第1回「島地川ダム水質改善検討委員会」議事録要旨

日時：平成20年3月5日（水）14:00～16:00

場所：国土交通省山口河川国道事務所 大会議室

図 1-8 底層水質の経年変化（平成5～18年度，M1 値の年平均）

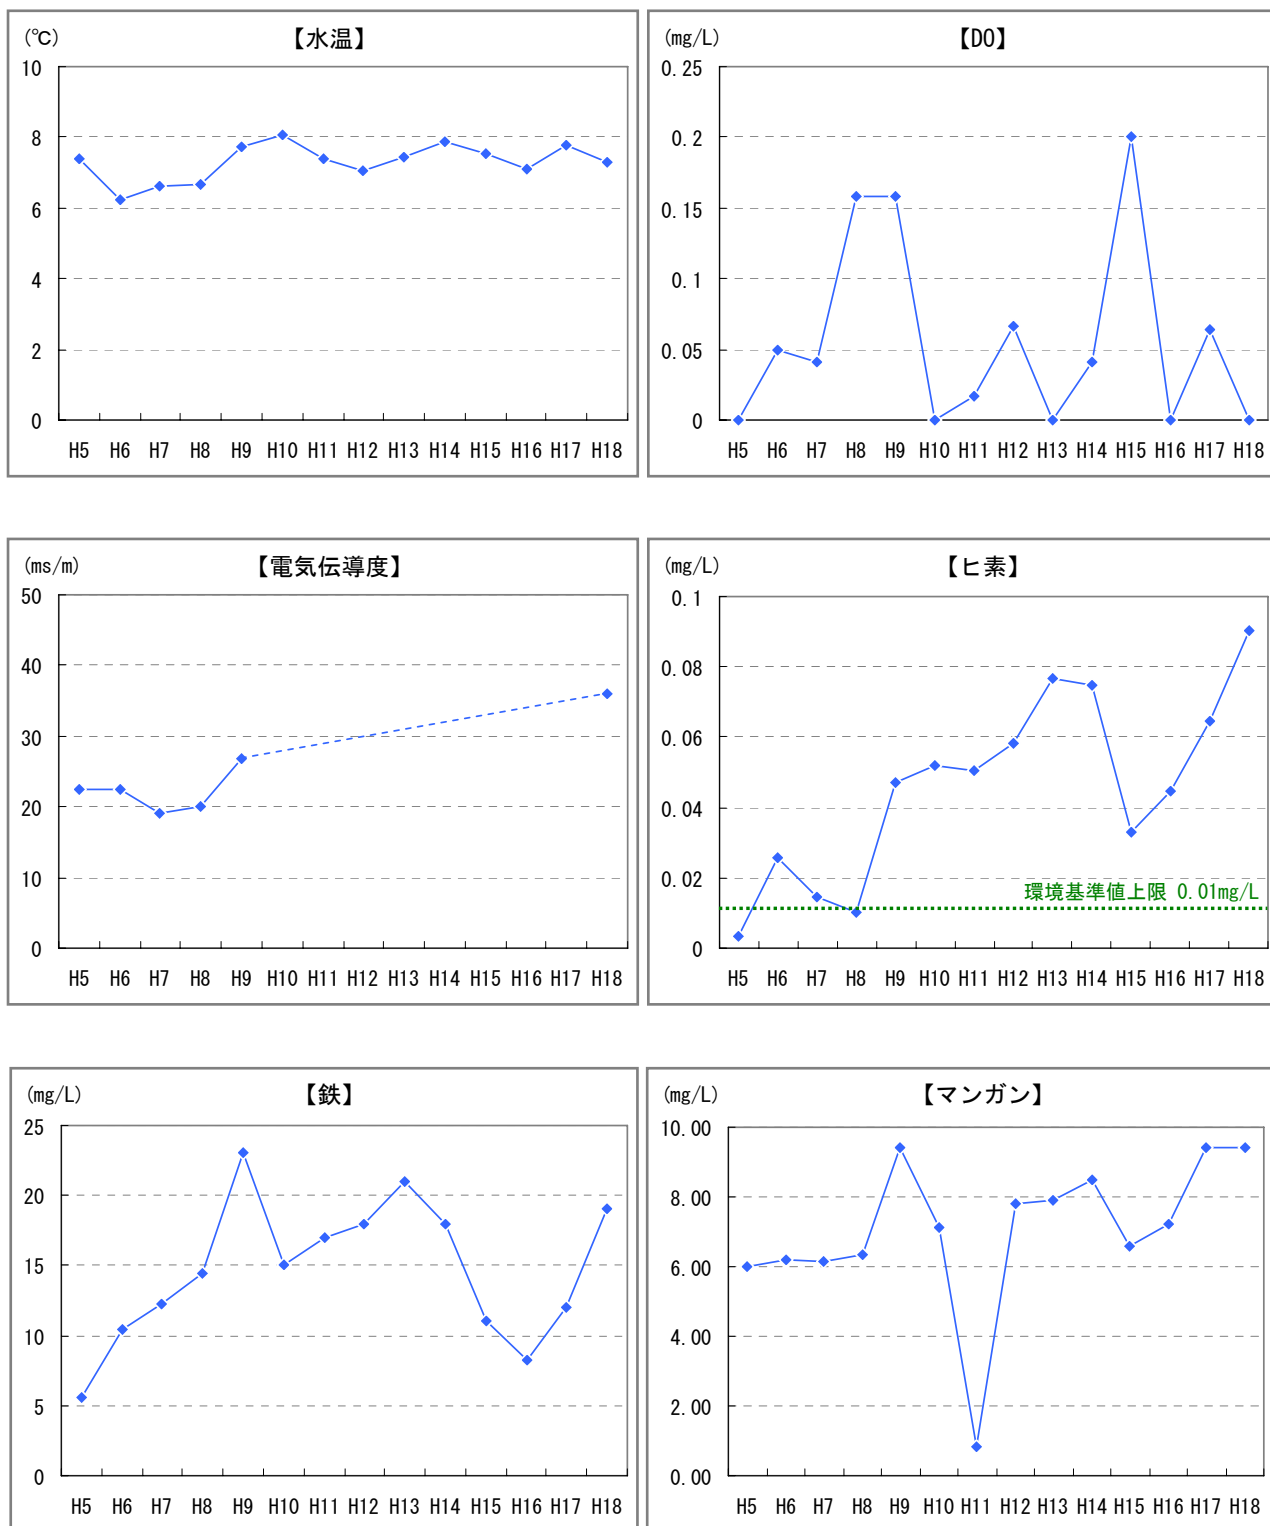
平成17年の底層水質について、鉄、マンガンが極端に低下しているが、ヒ素濃度は落ちていない。出水等で一時的に鉄、マンガン濃度が低下した可能性があり、調査時期と出水等の関係について、確認する必要がある。

委員からご指摘のあった平成 17 年度底層水質（鉄、マンガン）の検証結果について

標記につきましては、A 委員の指摘を踏まえて検証いたしました結果、H17 年度の定期水質調査結果 M1・底層につきまして、以下のデータの誤りが確認されました。改正させていただき、お詫び申し上げます。

鉄、マンガン濃度の一時的な低下については、渇水による水位低下や冬季循環開始時期との関係が考えられるが、平成17年の具体的な状況と原因までは現時点で把握していない。ヒ素は年12回の平均値であるが、鉄、マンガンは年1回の11月の調査結果であり、平成17年の経年変化を確認する。

図 1-8 における H17 鉄、マンガン濃度の修正

項 目	修正前（誤）	修正後（正）
鉄（溶解性鉄）	0.19 mg/L	12.0 mg/L
マンガン（溶解性マンガン）	0.66 mg/L	9.4 mg/L
